**Objet Avis préalable sur la construction
d'une ZAC dans le périmètre de
protection rapprochée des puits du
SMAEP et d'Aubignosc.**

Commune d'AUBIGNOSC (04200)

Avis sur le projet de ZAC partiellement localisé sur le périmètre de protection rapprochée des puits du champ captant du Cruzourets.

Par V. VALLES

Les périmètres de protection définis par M Fiquet en 2009.

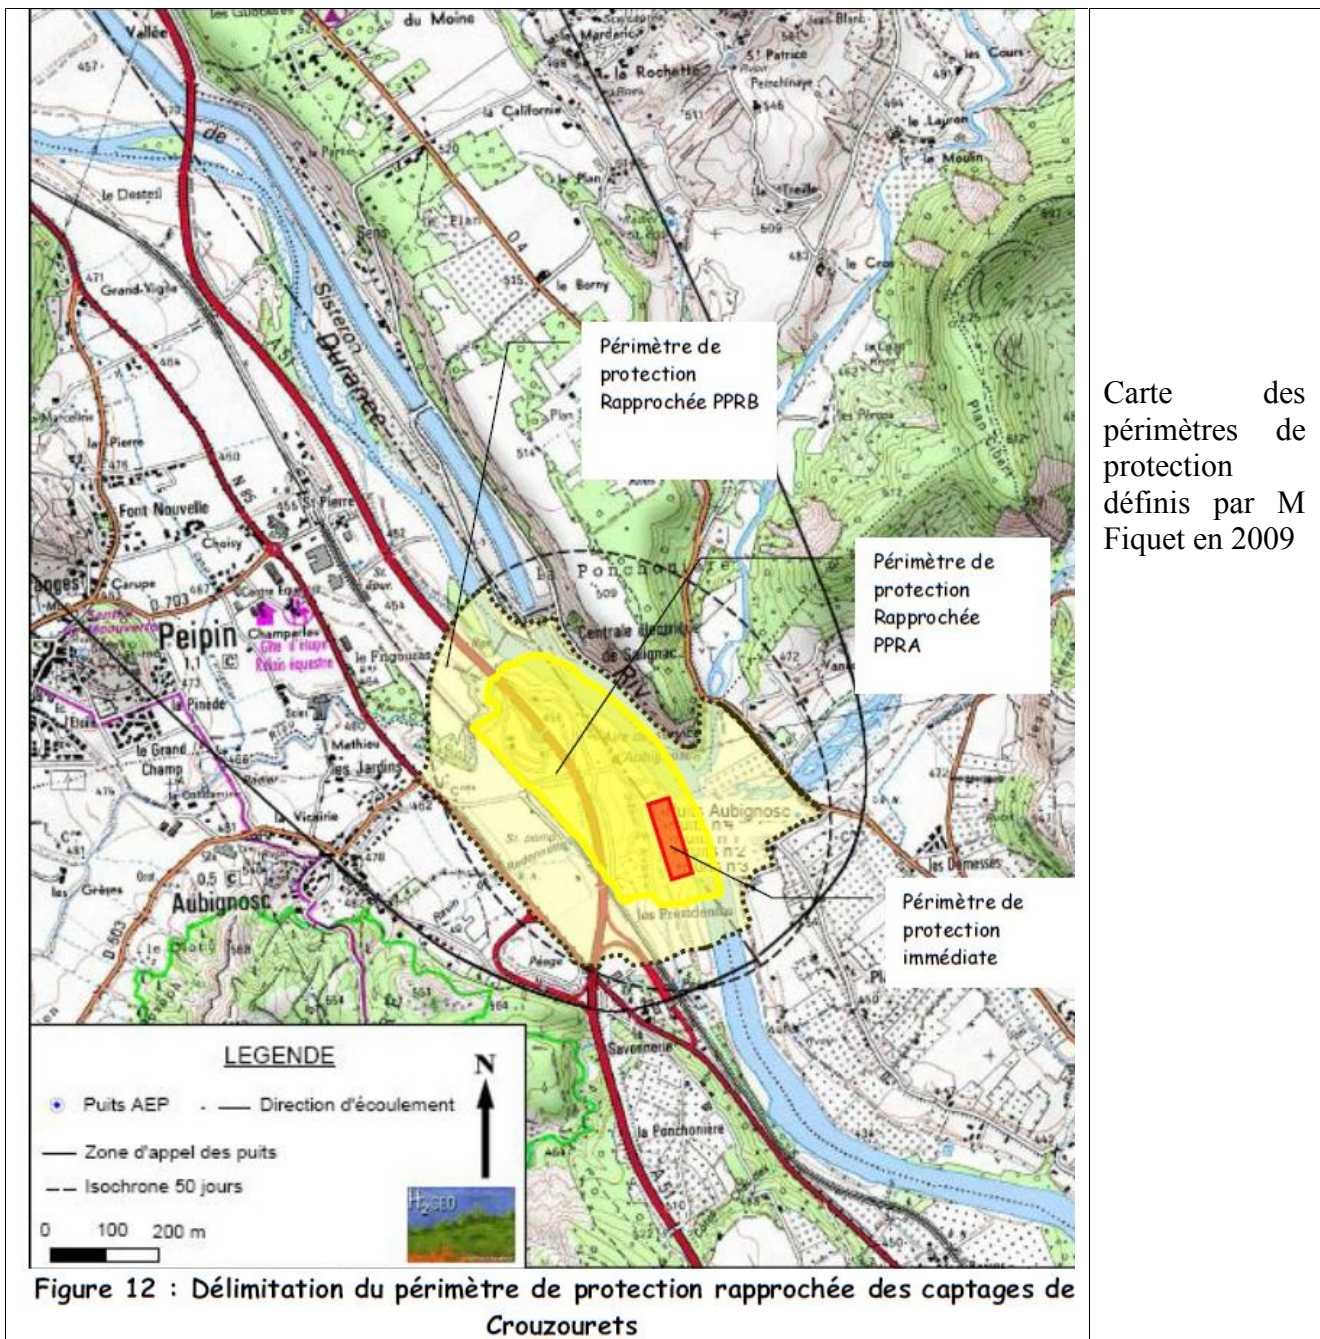
Le projet de Zone d'Activité empiète pour une part sur la périphérie du PPR B. Le ppr A est exclusivement situé dans la vallée alluviale de la Durance, le ppr B est situé en grande partie sur la terrasse, tout au moins pour la partie concernée par le projet de zone d'activité de la commune de Château Arnoux St Auban. Le choix de placer la terrasse alluviale en zone de pprB est totalement justifié par M Fiquet par le fait que l'épaisseur de la zone non saturée est importante au niveau de la terrasse qui se situe 15 à 20 mètres de dénivelée au dessus du champ captant. La vulnérabilité est donc moindre que sur les alluvions récentes de la vallée alluviale que M Fiquet place en ppr A plus vulnérable.

La route départementale, située bien à l'intérieur de la terrasse, constitue la limite du ppr. Effectivement cette route est située assez loin du talus de raccordement terrasse-basse vallée et la vulnérabilité est faible à ce niveau. Je recommanderais de ne pas l'inclure dans le pprB à condition que le projet de ZAC se concrétise avec les aménagements d'eau pluviale indiqués plus bas.

Schémas de gestion des eaux pluviales proposée dans le cadre de la protection des eaux du ravin de Redonnette et du projet de ZAC. Les traits pleins correspondent à des écoulements dans des buses. Les deux prises d'eau mentionnées dans le texte sont localisées par des cercles bleus.

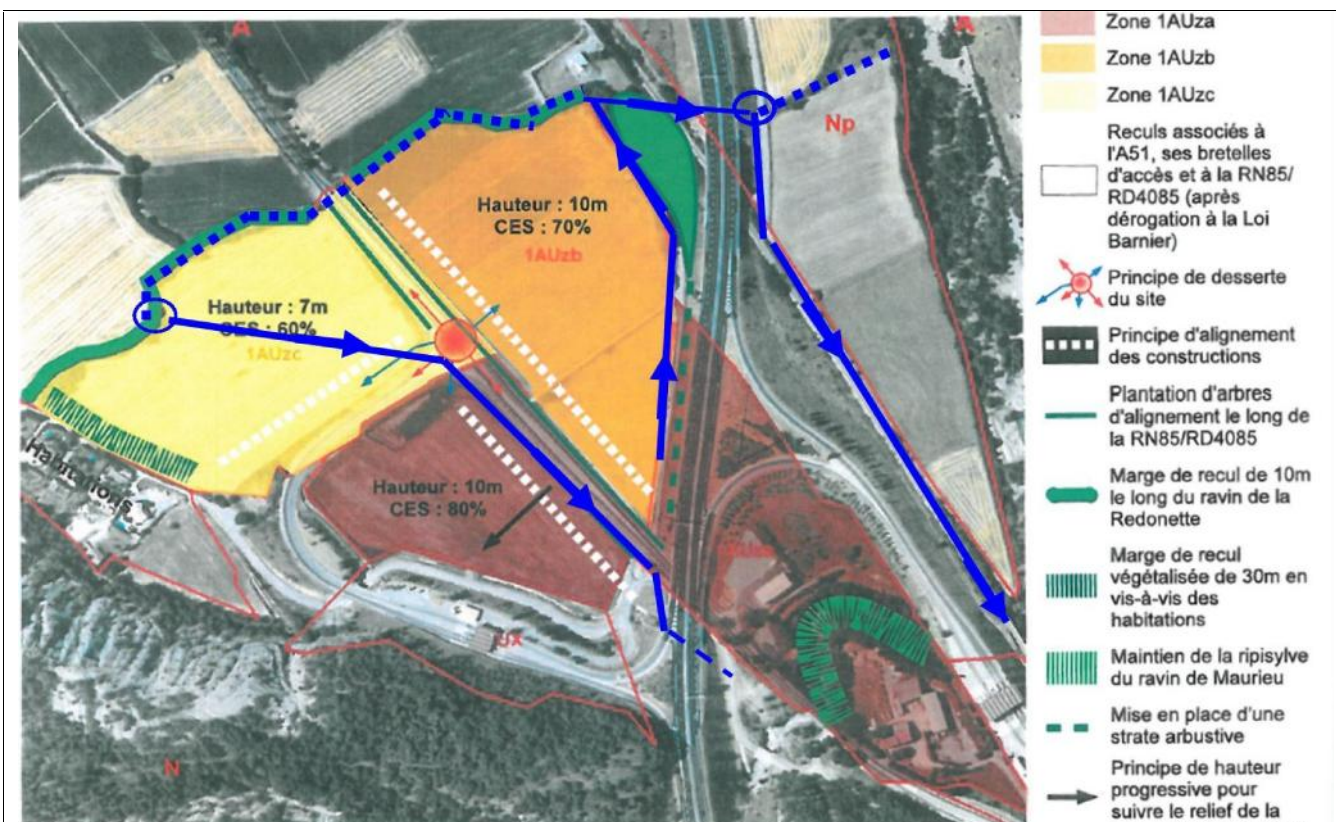
Afin de diminuer les risques sanitaires, il est proposé le dispositif suivant, illustré sur le schéma ci-dessous.

Une prise d'eau pourrait être installée dans le ravin de Redonette au niveau de la zone 1AUzc comme tête du réseau d'eaux pluviales de cette parcelle et de la parcelle voisine 1AUza. Cette prise d'eau capterait toutes les eaux de Redonette, avec un passage libre pour l'excédent de débit lors d'évènements exceptionnels (pluies de récurrence décennale ou plus importantes).

Il est important que les zones de ZAC soient imperméabilisées afin de prévenir tout risque d'infiltration de liquides polluants. Le réseau pluvial doit être dimensionné dans cette configuration. La prise d'eau dans le ravin de Redonette capterait la totalité des eaux liées à un épisode décennal. Le bassin versant de Redonette étant de petite taille, ceci ne correspond pas à des aménagements importants.

Un déversoir permet le passage de l'excédent des eaux excédentaires vers l'aval de Redonette, en cas d'évènement exceptionnel comme indiqué précédemment.

Les eaux pluviales du secteur AUzb pourraient être collectées par le ravin de Redonette jusqu'en sortie du pont sous l'autoroute et la voie ferrée.

Une seconde prise d'eau conduirait ici aussi les eaux le long de la voie de chemin de fer en partie basse, vers le ravin de Maurieu. Il existe une légère dénivelée contraire sur une petite partie de la topographie correspondante, mais elle peut être rattrapée par la pente de la canalisation. Cette canalisation permettrait d'évacuer les eaux pluviales de la partie 1UAzb, mais aussi les eaux parasites pouvant s'échapper du réseau autoroutier. Par ailleurs, en aval de l'autoroute, cette canalisation suivrait le projet de parc photovoltaïque pour laquelle elle est compatible.

Comme en amont, seul l'excédent des eaux liées à un évènement exceptionnel passeraient en direction du champ captant qui sera alors totalement protégé du risque lié à Redonette.

Je recommanderais la création de cette seconde prise d'eau et de l'installation des buses vers le ravin de Romieux, même si le projet de ZAC ne se concrétise pas. Cette recommandation est tout à fait cohérente avec les prescriptions de M Fiquet (2009).

Une variante augmentant la sécurité sanitaire consisterait à drainer la pointe sud du secteur 1AUzc vers le ravin de Maurieu. Pour cette pointe sud, la pente draine naturellement vers ce ravin de Maurieu. Ceci nécessiterait de percer un passage pour la buse sous la route départementale afin de rejoindre l'exutoire actuellement présent. Cette variante serait plus sécuritaire pour la protection des eaux du champ captant.

Il appartient au bureau d'étude concevant la ZAC, de dimensionner le réseau pluvial et le système de buses correspondant, tant à l'ouest qu'à l'est de l'autoroute.
